改善箇所説明図

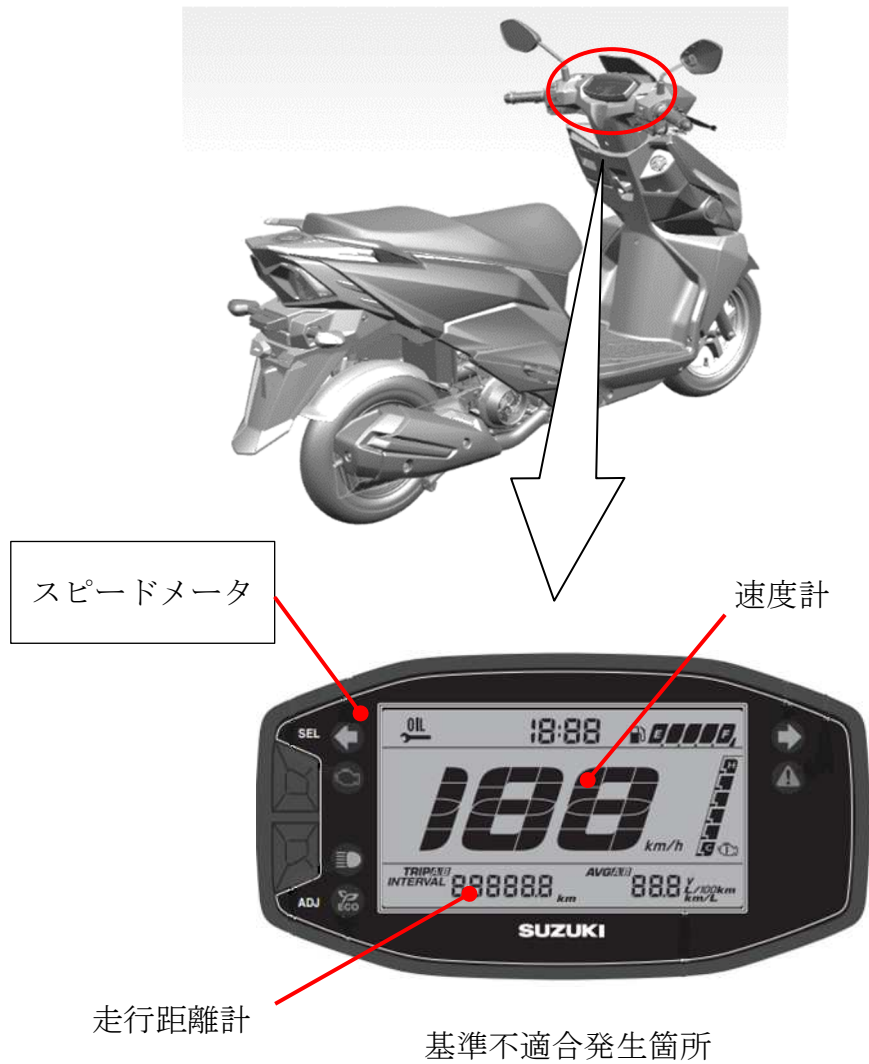
速度計（スピードメータ）および走行距離計（オドメータ）において、ケースの防水性能が不足しているため、雨水等の水分が内部に浸入することがある。そのため、そのまま使用を続けると、基板が腐食して速度および走行距離を表示できなくなるおそれがある。

全車両、スピードメータ（オドメータ含む）を対策品と交換する。

識別：車わくの車台番号打刻付近に、緑色のシールを貼付する。
